Duiven, 7 maart 2025

Onderwerp: Mobiliteitsvisie.

inzake Mobiliteitsvisie Duiven—Aansluiting Heiliglandsestraat op N810.

Bijlage tekening 1.

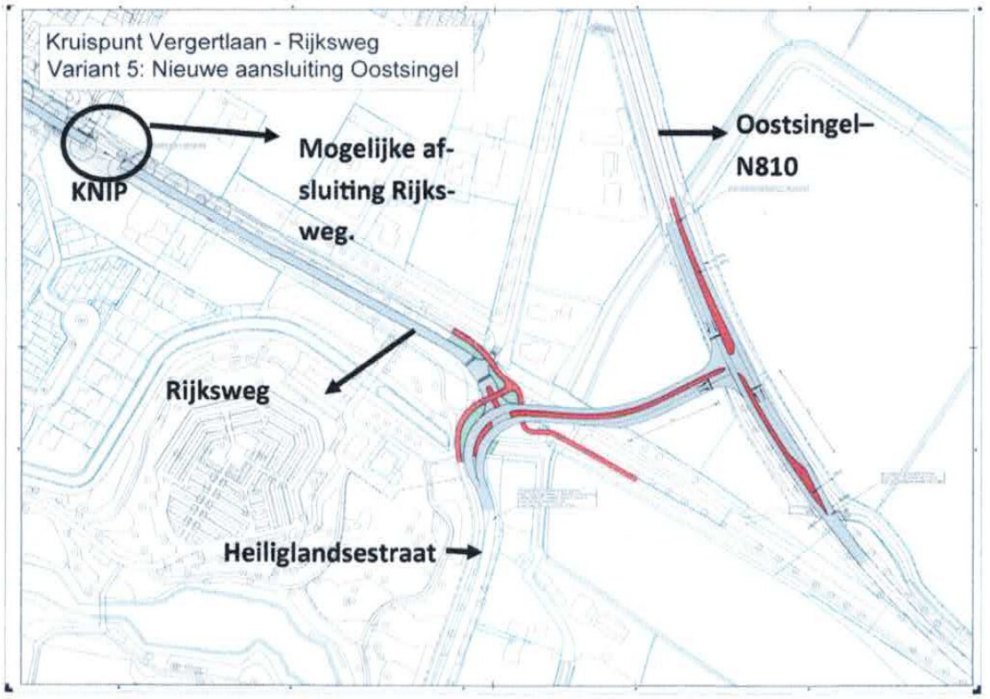
Het betreft met name de veronderstelde verkeersaansluiting in het verlengde van de Heiliglandsestraat op de N810 (Oostsingel). Zie bijlagenblad, bijlage tekening 1.

Aansluiting Heiliglandsestraat – N810 (zie bijgevoegd bijlagenblad, bijlage tekening 1).
Deze aansluiting, waarbij een knip in de Rijksweg (en dat lijkt wel logisch!) onoverkomelijk is, leidt tot extra verkeersbelasting op de Spoorallee, het Holland, Vergertlaan en Kastanjelaan (allen 30 km/h.!!), omdat verkeer uit de Nieuweling en Groessen en achterliggende gebieden deze route zullen kiezen om in het centrum van Duiven te kunnen komen. Daarnaast zal er meer verkeer vanuit Groessen c.a. via de Heiliglandsestraat naar de N810 gaan om zowel de A12 als de toekomstige A15 te bereiken. Per saldo leidt dit tot meer verkeer richting A12 op het wegvak N810 tussen Heiliglandsestraat en de Verlengde Vergertlaan. De wachttijd en files die er nu in de ochtend, vanuit de richting Zevenaar al zijn worden langer en groter, waarbij de doorstroming op de Vergertlaan uiteindelijk wederom ook sterk verminderd wordt.

De knip in de Rijksweg zal bovendien extra omrij-problemen veroorzaken en de bereikbaarheid van bewoners Plaksestraat, De Nieuweling, Groessen en begraafplaats 't Heilige Lant ernstig onder druk zetten. Bewoners van de Nieuweling (1300 bewoners), de Heiliglandsestraat en Groessen en het achterliggende gebied en de Plaksestraat dienen, voor bezoek aan het centrum van Duiven, flink om te gaan rijden via de Heiliglandsestraat N810 en Vergertlaan. Voordeel is dan wel dat het wat minder druk wordt op dat deel Rijksweg (afhankelijk van de ligging van de knip), maar bereikbaarheid(voor o.a. hulpdiensten, begrafenissen en uitvaarten enz.) wordt een stuk gecompliceerder. Daarnaast is de ontsluiting van het woongebied Plakse Weide nu, slechts alleen mogelijk richting Rijksweg voor het centrum en vervolgens via de Vergertlaan naar de A12. Driehonderd woningen met 1800 motorvoertuigebewegingen per etmaal op één ontsluiting! Niet echt optimaal!

De verkeersbelasting op de Vergertlaan richting Oostsingel neemt dan wel wat af, maar dat wordt nagenoeg teniet gedaan door de files die ontstaan op de N810 tussen Heiliglandsestraat en Vergertlaan. Daar neemt de verkeersdruk juist weer toe, mét gevolgen voor de verkeersafwikkeling op de Vergertlaan. Bovendien blijft ook dan de Vergertlaan belast met nagenoeg alle verkeer uit

Hiernaast ziet u een mogelijk ontwerp voor de aansluiting Heiliglandsestraat op de N810, waarbij de KNIP in de Rijksweg is aangegeven, en waarmee het verkeer, komende vanaf de Heiliglandsestraat enz. niet meer via de Rijksweg richting het centrum van Duiven kan komen. De exacte locatie van de KNIP is nog niet helemaal tot in detail bekend, maar in deze situatie wel noodzakelijk.

Bijlage tekening 2.

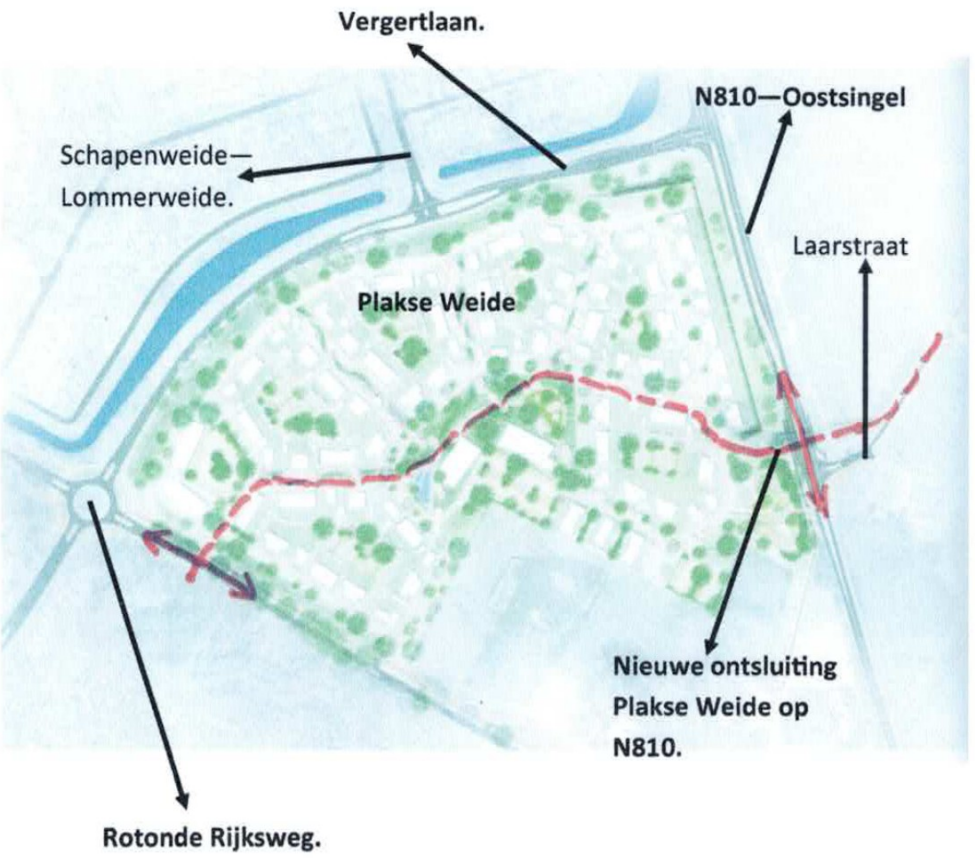
Voorstel:
We hebben dan ook besloten om met een constructief uitstekend voorstel te komen, waardoor er welhaast voor eenieder een acceptabele verkeersafwikkeling kan ontstaan. Zie bijgevoegd bijlagenblad, bijlage tekening 2.
Een aansluiting direct vanuit de Plakse Weide op de N810, waarbij de verkeersbelasting op de Vergertlaan Schapenweide en de aansluiting op de N810 dus minder onder druk komt te staan en dus de aansluiting Heiliglandsestraat achterwege kan blijven. Een verkeersaansluiting van de Plakse Weide op de Rijksweg (zoals gepland) om verkeer vanuit de Plakse Weide direct naar het centrum van Duiven te kunnen ontsluiten en voor het overige de Rijksweg te laten zoals die nu is (dus zonder knip), wel ingericht voor de aansluiting Plakse Weide.
De provincie heeft al groen licht gegeven voor de Heiliglandsestraat, maar kan dat evenzo goed doen voor de aansluiting van de Plakse Weide alleen. Het betreft dan ook slechts een geringe aanpassing van de Oostsingel van één rijstrook over ca. 200 m1. De exacte locatie van die aansluiting moet dan nog wel goed onderzocht worden, maar past wellicht in de tweede fase Plakse Weide. Zie bijlagenblad, bijlage tekening 2. Misschien is dan ook de wat minder logische aansluiting van de Laarstraat ietwat westelijk te verleggen zodat die ook beter gevormd kan worden, waarbij mogelijk ook tegelijkertijd een auto- ontsluiting vanuit het Duivense Broek mogelijk wordt. Ook dat kan ten gunste zijn van de problematiek Broekstraat fietstunnel.

Hiernaast ziet u een schetsvoorstel voor de directe ontsluiting van de toekomstige Plakse Weide op de N810 (Oostsingel).

Het verkeer bestemming A12 en A15 vanuit de Plakse Weide hoeft niet meer via de Rijksweg en Vergertlaan naar de Oostsingel te rijden, waardoor rotonde Rijksweg en Vergertlaan ontlast kunnen worden. Daarnaast is er een fatsoenlijker en verkeersveiliger aansluiting te realiseren vanaf de Laarstraat. Tussen de aansluiting Vergertlaan op de Oostsingel en de Laarstraat dient dan één rijstrook verlengd te worden over ca. 200 m1 lengte.

Voorstel van bewoners Plaksestraat met aansluiting Plakse Weide direct op Oostsingel—N810 en reconstructie aansluiting Laarstraat.
